**Anregungen von Trägern öffentlicher Belange
(frühzeitige Beteiligung)**

Meckenheim, Bebauungsplan Nr.20d-Teil 2-“Auf dem Steinbü-
chel“, 18.Änderung

**Bebauungsplan Nr. 20d - Teil 2 - „Auf dem Steinbüchel“
18. Änderung
Beteiligung gem. § 4 (1) BauGB**

Bebauungsplan Nr. 20d – Teil 2 – „Auf dem Steinbüchel“, 18.Änderung

Ergebnis der Luftbildauswertung 22.5-3-5382032-98/12

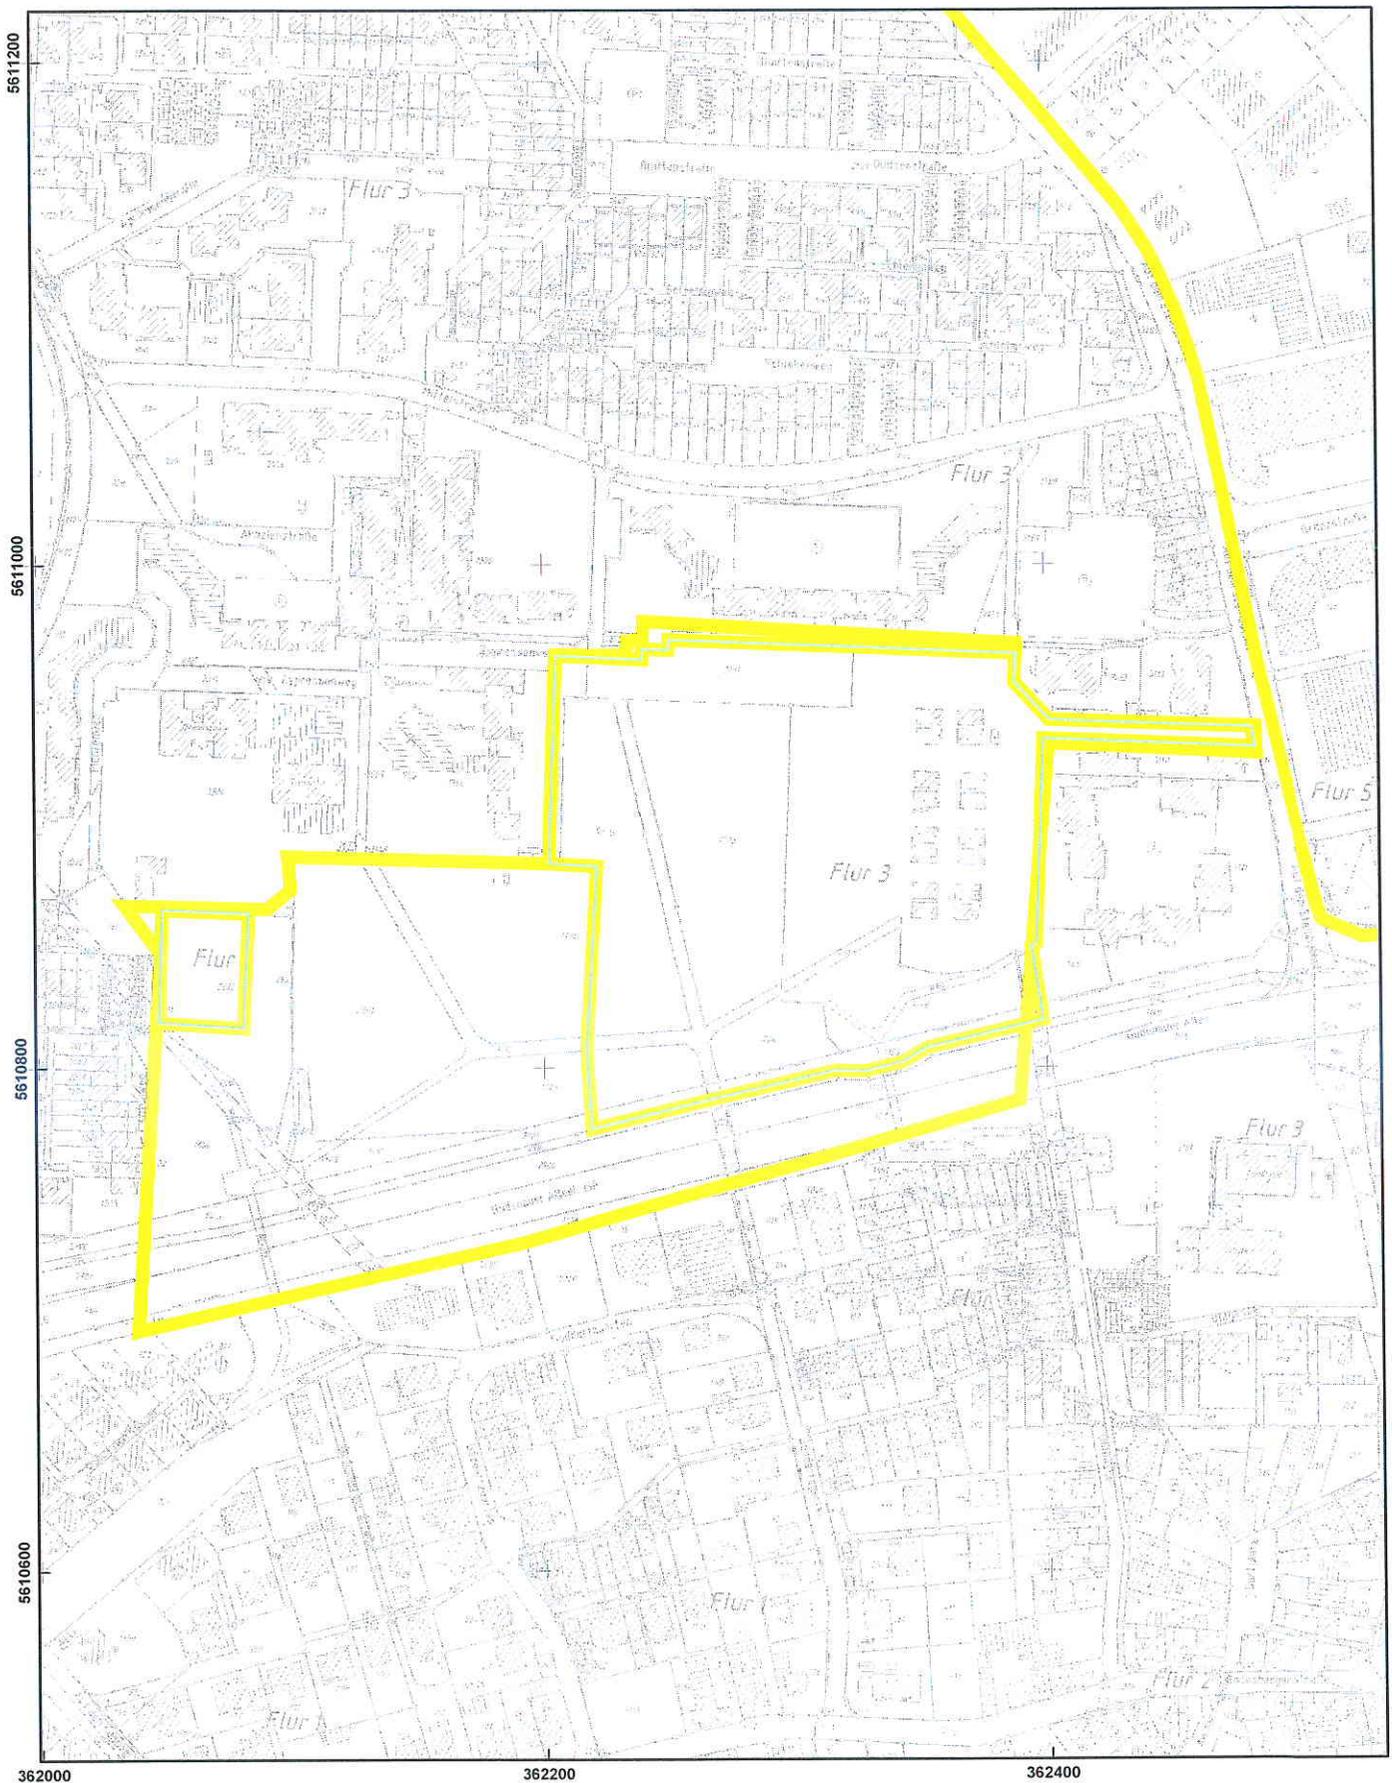
Im o.g. Schreiben haben Sie mich gebeten, für den beschriebenen Be-
reich eine Luftbildauswertung hinsichtlich der Belastung mit Kampfmitteln
vorzunehmen.

Dieser Bereich ist identisch mit jener Fläche, die ich bereits ausgewertet
habe. Ich verweise daher auf die alten Stellungnahmen 22.5-3-5382032-
128/09 vom 29.06.2009 und 22.5-3-5382032-4/10 vom 18.01.2010.

Zwischenzeitlich haben sich keine neuen Erkenntnisse zur Kampfmittel-
belastung für den beantragten Bereich ergeben.

Die Hinweise werden zur Kenntnis genommen und in der weiteren Planung berücksichtigt. Im Bebauungsplan wird ein entsprechender Hinweis zu den vermuteten Kampfmitteln aufgenommen.
